S.S. 51 "di Alemagna" - Piano straordinario per l'accessibilità a Cortina 2021 - Attraversamento dell'abitato di San Vito di Cadore e Piano di Utilizzo terre ex art. 9 del DPR 120/2017

OSSERVAZIONI

ai sensi della procedura VIA

2 Agosto 2019

Svincolo lato Cortina - stralcio della planimetria di progetto (fonte ANAS)

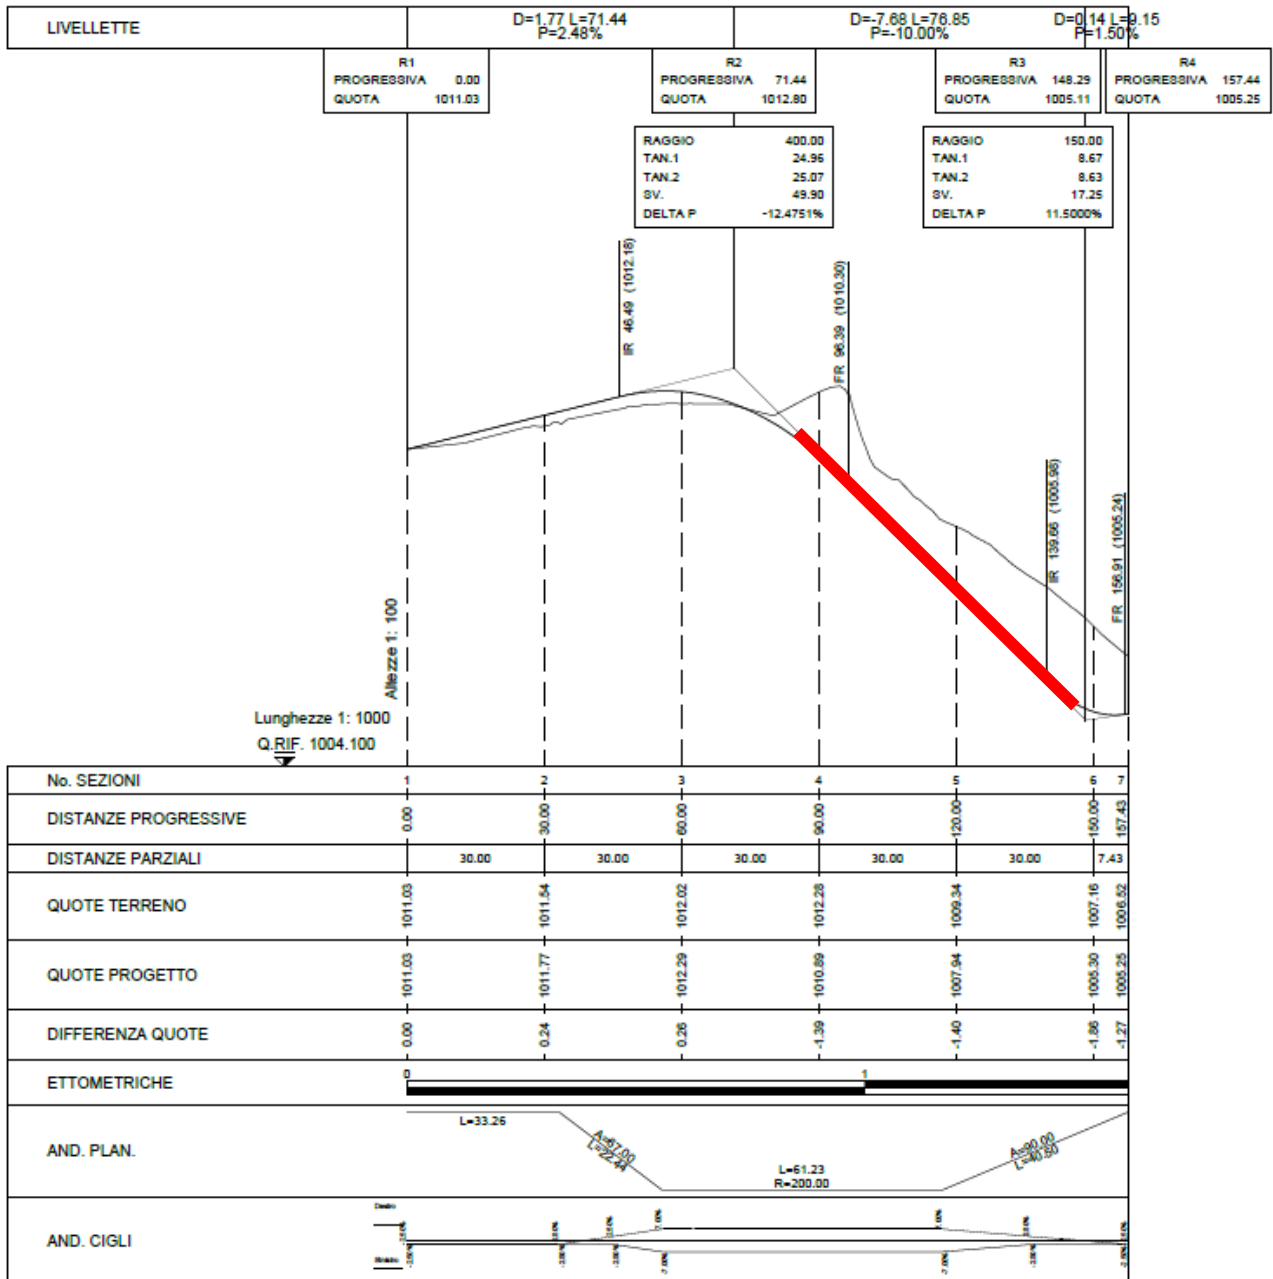
Il disegno di questo svincolo appare complicato non solo per geometria stradale ma anche per il dislivello e l'inclinazione dello stesso, come visibile nelle immagini successive.

Tale situazione risulta particolarmente pericolosa tenendo conto che nel periodo invernale le strade sono spesso coperte da neve e ghiaccio. Infatti in questa situazione vi sono rilevanti rischi alla sicurezza stradale in quanto in prossimità della rotonda i veicoli si devono fermare e poi ripartire, cosa questa non facile con pendenze di questo tipo e con un traffico rilevante nei periodi turistici, invernali in primis.

Via B.V. della Difesa – stralcio della planimetria di progetto (fonte ANAS)

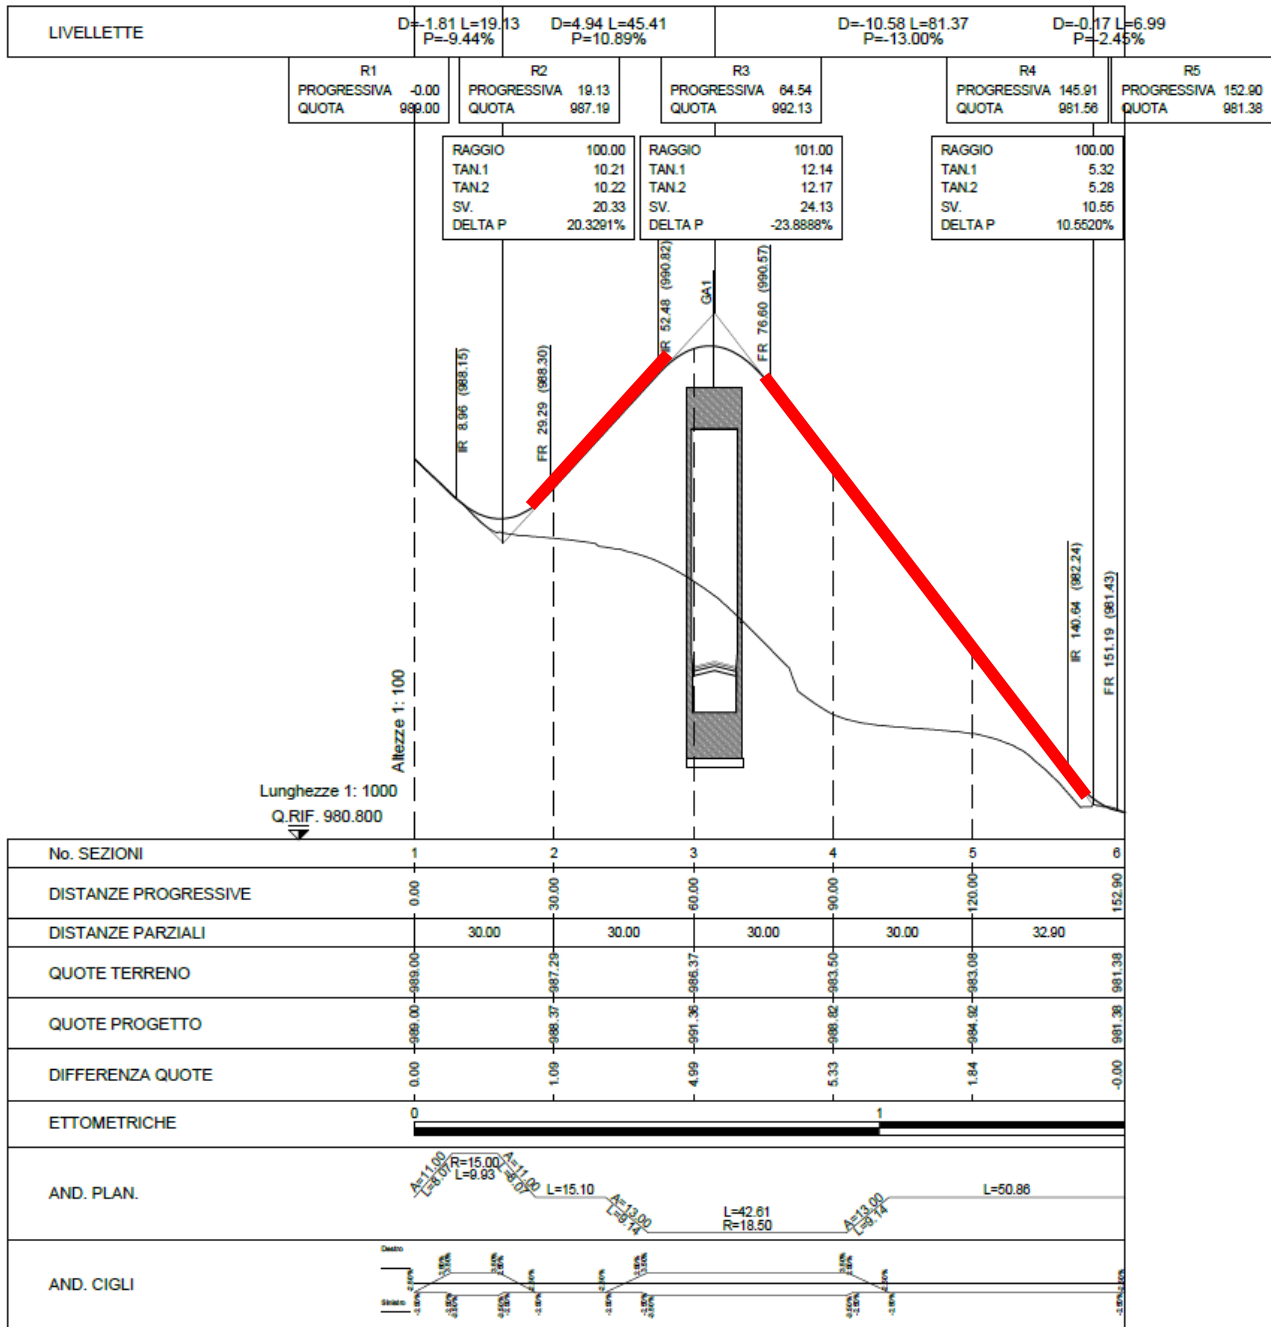
Dall'analisi delle tavole di progetto si evince che la modifica della via che conduce al cimitero prevede lo scavalco del nuovo asse viario e la creazione di un'ampia curva che si collega alla viabilità esistente in prossimità del cimitero stesso.

- una salita con pendenza al 10,89%;
- una lunga discesa, in parte in curva, con pendenza al 13%;
- infine un piccolo tratto in discesa con pendenza al 2,45%.

Via Senes – stralcio della planimetria di progetto (fonte ANAS)

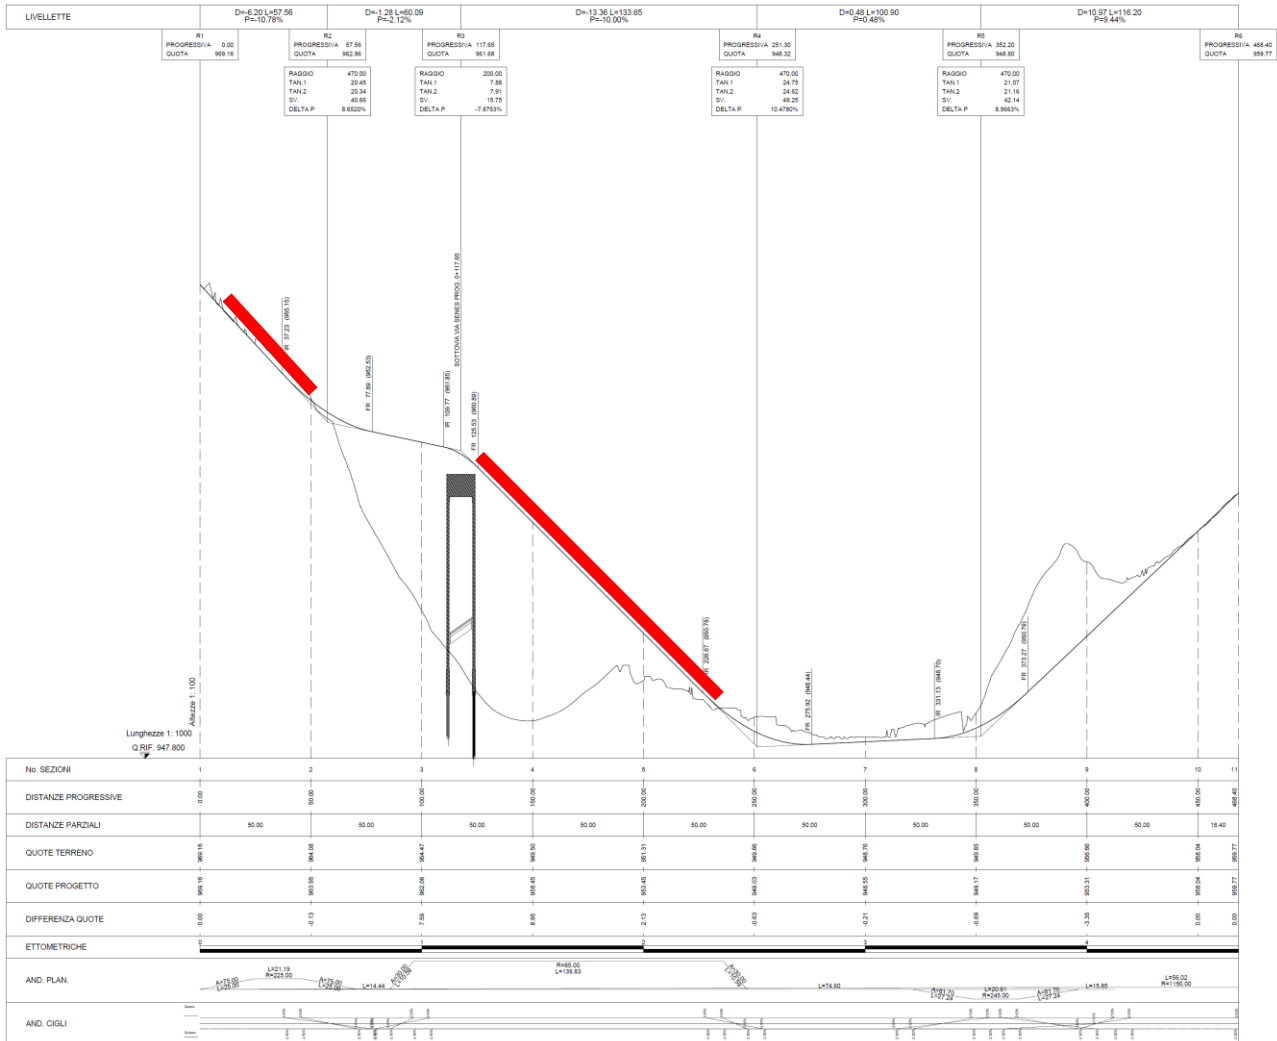
Dall'analisi delle tavole di progetto si evince che via Senes viene modificata prevedendo lo scavalco del nuovo asse viario e la creazione di un'ampia curva che si collega alla viabilità esistente, in prossimità del ponte sul torrente Boite.

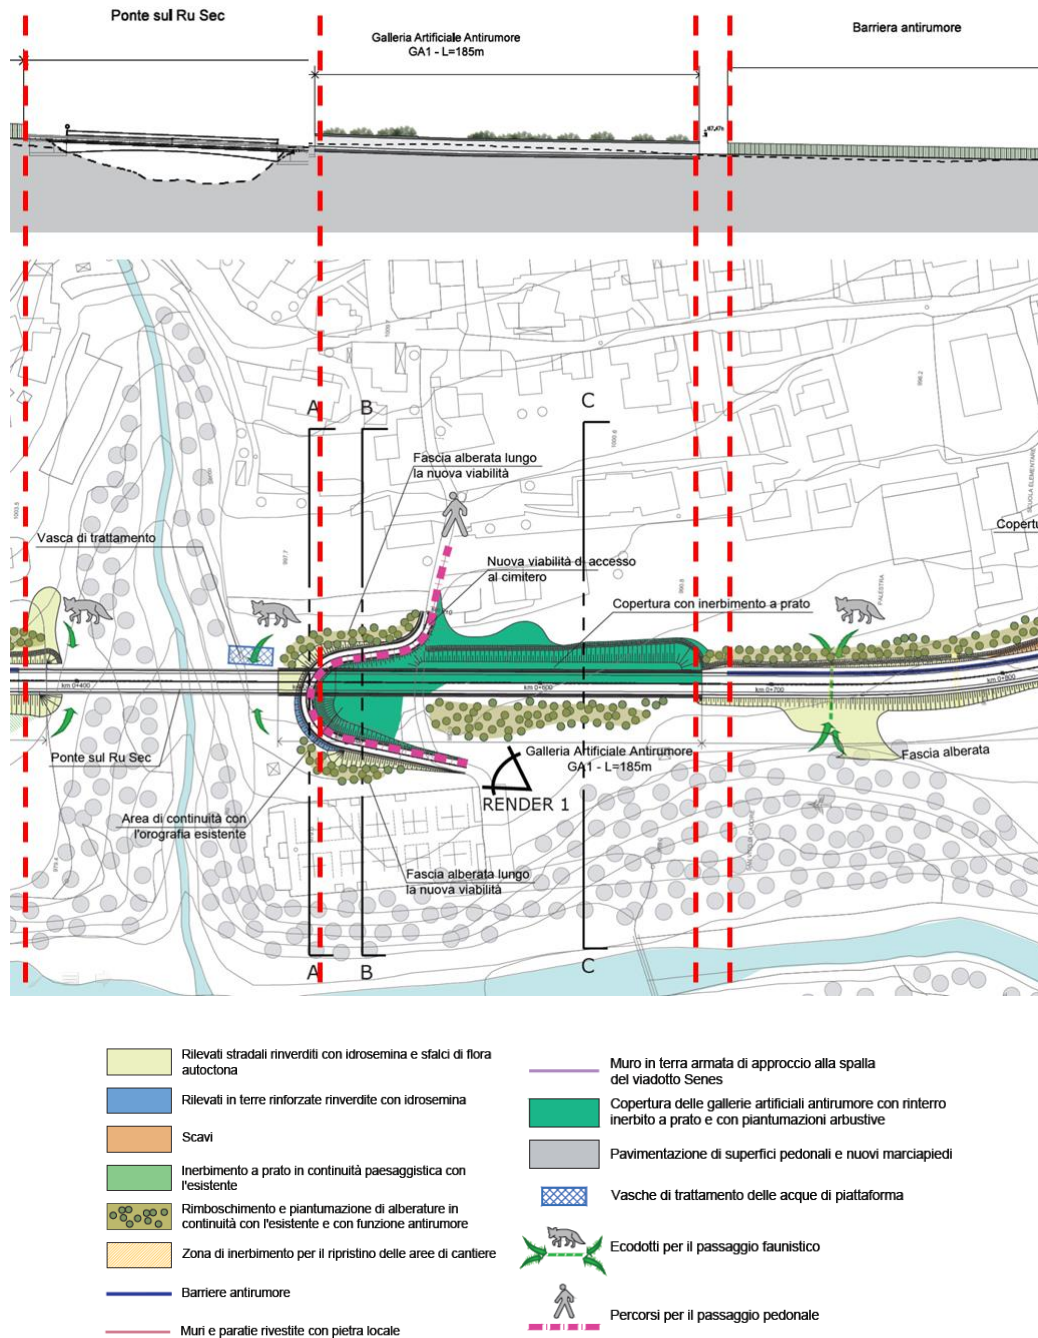
È evidente che le simulazioni cromatiche elaborate da ANAS non modificano più di tanto l'impatto paesaggistico del ponte sopra il Ru Sec.

ANAS sembra abbia mutuato il bel ponte, dell'Ing. Enzo Siviero¹⁴, costruito sul fiume Piave in comune di San Donà di Piave, che perfettamente si integra nel paesaggio pianeggiante della bassa pianura veneta, nel contesto montano delle Dolomiti. Atto questo che dimostra una totale mancanza di cultura progettuale.

L'integrazione ha fornito uno studio cromatico del ponte di attraversamento del Ru Sec (fotosimulazione n. 9) riprendendo una fotosimulazione già elaborata per lo Studio paesaggistico che non modifica affatto l'impatto paesaggistico del ponte.

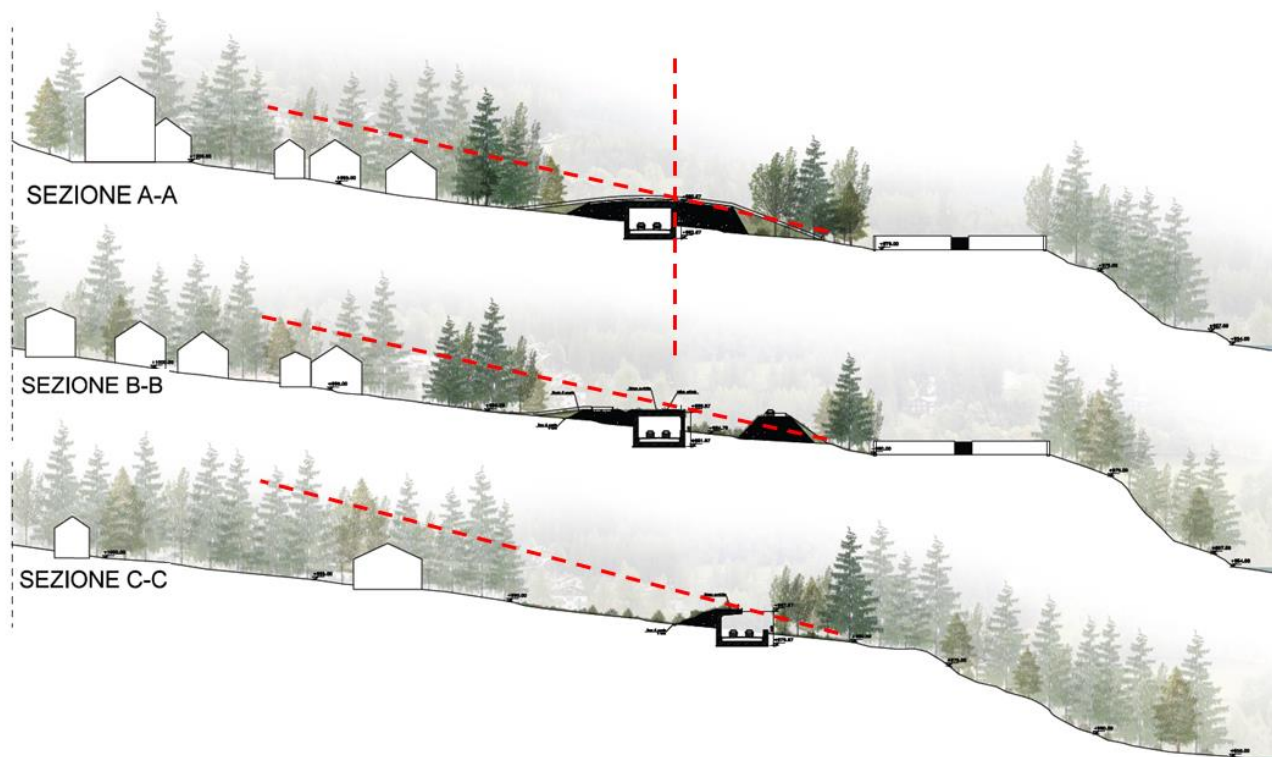
È stato inserito un tratteggio rosso che individua l'interferenza visiva della galleria (relativamente alle tre sezioni A-A, B-B e C-C) per verificare la correttezza tecnica della fotosimulazione elaborata da ANAS nel punto di vista denominato nella planimetria *Render 1*.

Le linee tratteggiate dimostrano che, ponendosi all'altezza del cimitero, la vista del centro abitato di San Vito viene ostruita dall'ingombro della galleria.

Fotosimulazione rivista (nostra elaborazione)

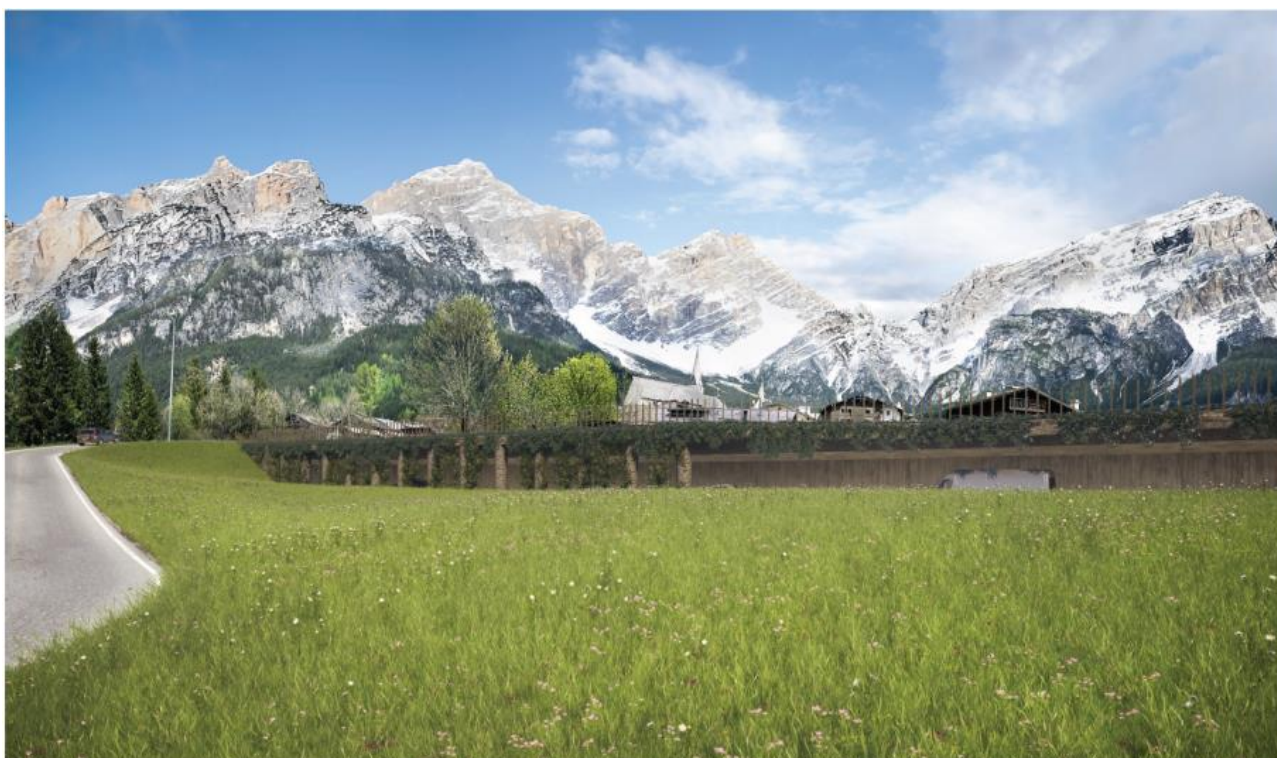
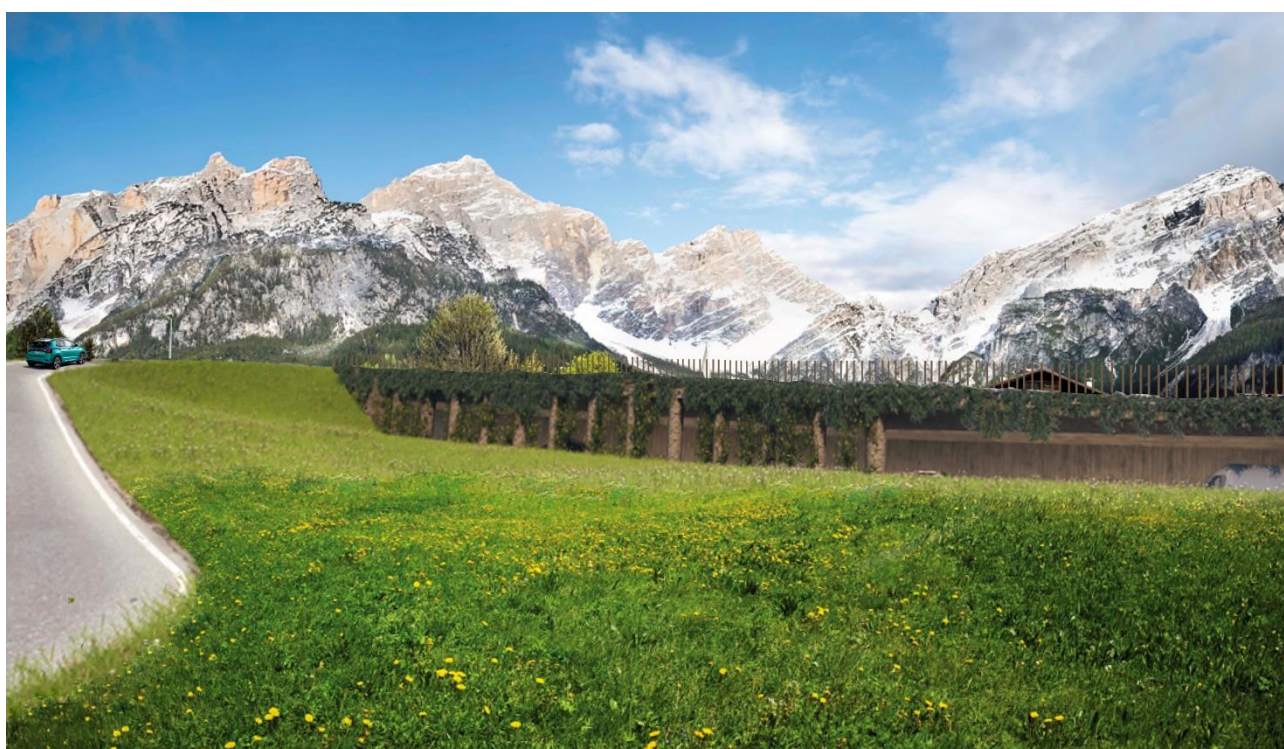
Pertanto, si è ritenuto di rivedere la simulazione effettuata da ANAS tenendo conto delle due sezioni sopra riportate.

Trattasi di una importante perdita che produce un fenomeno di deturpazione della qualità visiva dei luoghi e di rimozione dell'identità storico-culturale non solo per la popolazione locale ma anche per i numerosi turisti che frequentano questo territorio.

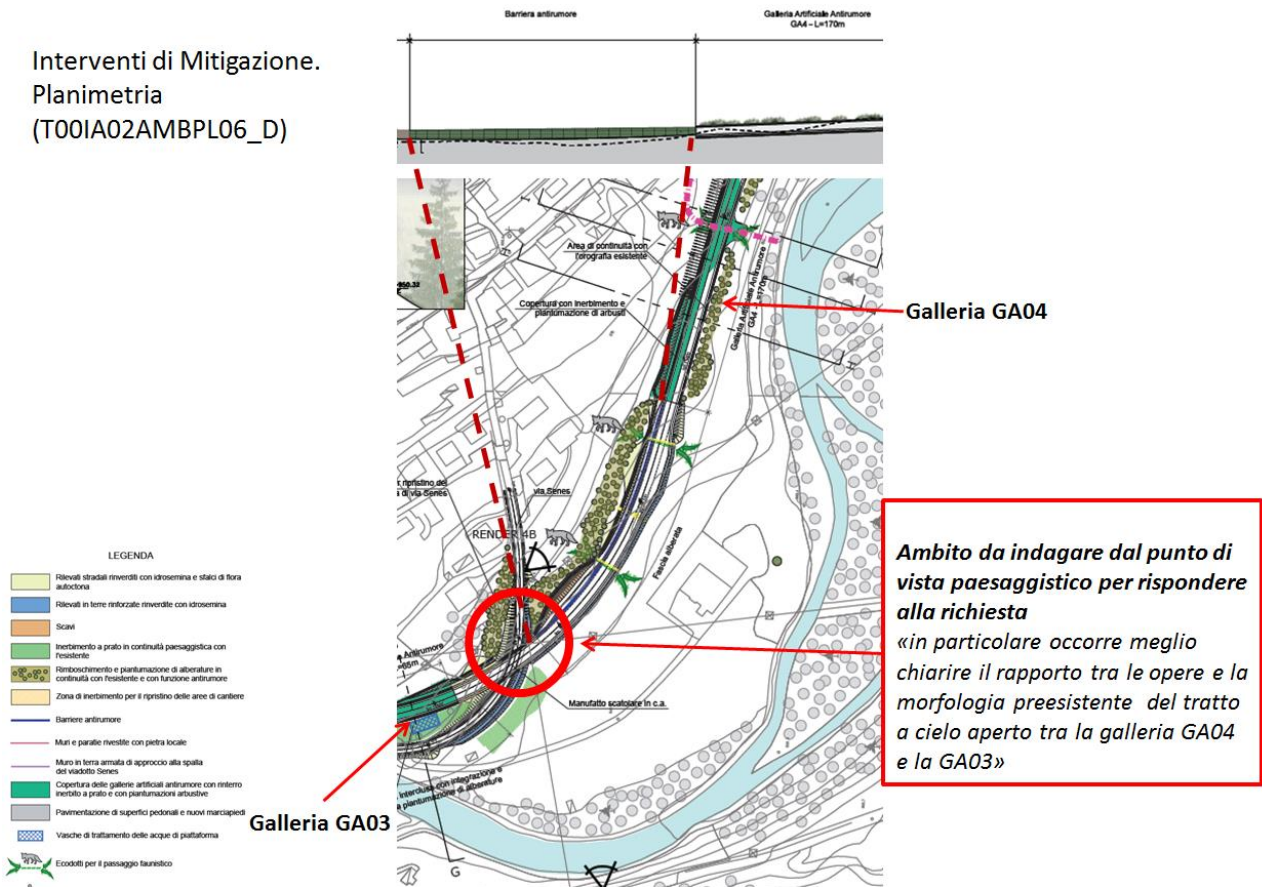
In ogni caso, ciò che emerge in modo evidente da tale cono ottico è che esso riprende solo la parte destra della vista non considerando (forse volutamente) anche la parte sinistra della stessa, che avrebbe dovuto simulare lo scavalco della strada esistente.

ANAS con il render n. 4B, oltre a simulare un progetto sottodimensionato, considera un cono ottico parziale che rappresenta solo la parte destra della scena. Nella parte sinistra si dovrebbe vedere l'intersezione tra la viabilità esistente, che viene modificata in modo importante, e il progetto che passa sotto alla stessa.
